## SERVICE BULLETIN

# Änderung von Zylinderkopftemperatur- auf Kühlmitteltemperaturmessung für ROTAX® Motor Type 912 und 914 (Serie)

ATA System: 75-00-00 Kühlsystem

Änderung von Zylinderkopftemperatur- auf Kühlmitteltemperaturmessung für ROTAX® Motortype 912 und 914 (Serie).

Bild 1

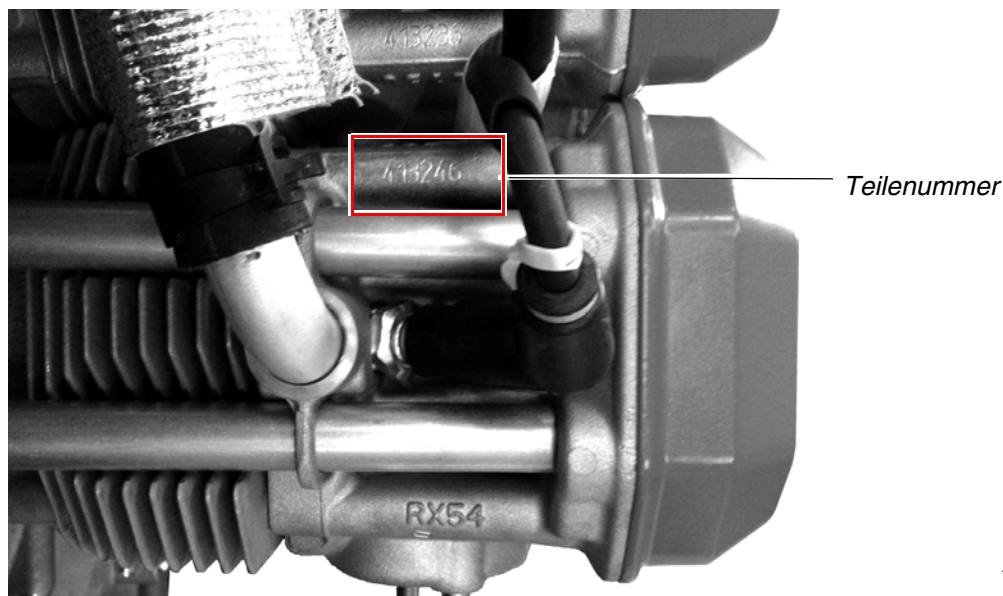
Schritt	Vorgehen
1	Kontrolle der Motorserialnummer S/N, ob das Luftfahrzeug von diesem SB betroffen ist.
2	Kontrolle der Wartungsunterlagen, ob eine Reparatur oder Instandsetzung an einem der Zylinderköpfe durchgeführt wurde.
3	Kontrolle der Teilenummern auf den Zylinderköpfen. Siehe dazu <a href="#">Bild 1</a> .
4	Kontrolle des Cockpits (Anzeigeeinstrument) oder Durchsicht der Luftfahrzeug spezifischen Handbücher bzw. Rücksprache mit dem Luftfahrzeug-Hersteller oder deren Service Einrichtungen, ob Kühlmitteltemperatur oder Zylinderkopftemperatur angezeigt wird.
5	Falls notwendig ist die Bezeichnung (Messstelle) des Anzeigeeinstrumentes bzw. das Betriebslimit in Rücksprache mit dem Luftfahrzeughersteller anzupassen. Siehe dazu Kapitel 3.1.1).

Kühlmitteltemperaturlimit für die Messstelle im Zylinderkopf (neue Ausführung)	Motortype
max. 120 °C	912 A/F/S
	914 F
Eine permanente Anzeige der Kühlmitteltemperatur ist notwendig.

Bild 2

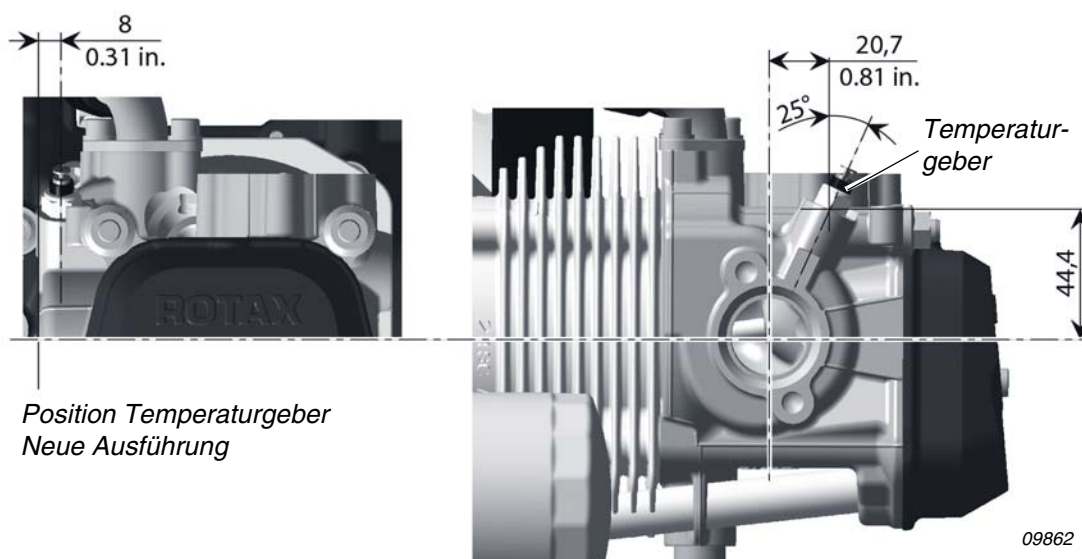
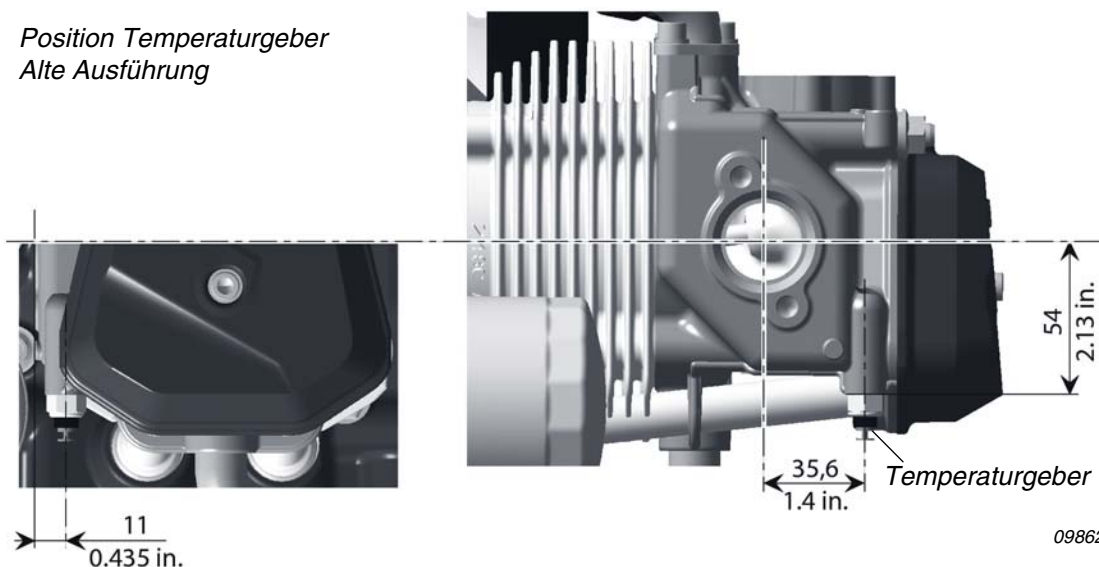
HINWEIS: Erkennungsmerkmal für Zylinderköpfe der neuen Ausführung: Der elektrische Anschluss des Temperatursensors zeigt nach oben.  
Neue Ausführung siehe [Bild 2](#). Alte Ausführung siehe [Bild 3](#).

Aufgrund der Standardisierung mit ROTAX 912 i Serie wurden neue Zylinderköpfe mit Gussänderungen eingeführt. Durch diese Änderungen wird an der entsprechenden Messstelle im Zylinderkopf nicht länger die Zylinderkopftemperatur im Aluminium, sondern die Kühlmitteltemperatur gemessen. Das im Cockpit angezeigte Temperaturlimit für die im Zylinderkopf der neuen Ausführung positionierten Messstelle muss daher kontrolliert und gegebenenfalls die Bezeichnung (Messstelle) und der Grenzwert geändert werden. Siehe Kap. 3.1.1.

Bzgl. Positionsänderung der Temperaturegeber, siehe Bild 2 und Bild 3.

**HINWEIS:** Motoren mit den bisherigen Zylinderkopfausführungen sind NICHT nachzurüsten! Die verschiedenen Ausführungen der Zylinderköpfe können gemischt verbaut werden, jedoch ist darauf zu achten, ob und an welcher Position die Zylinderkopf- bzw. die Kühlmitteltemperatur gemessen wird. Daraus ergibt sich auch die Bezeichnung des Anzeigeeinstrumentes mit entsprechendem Temperaturanzeigelimit.
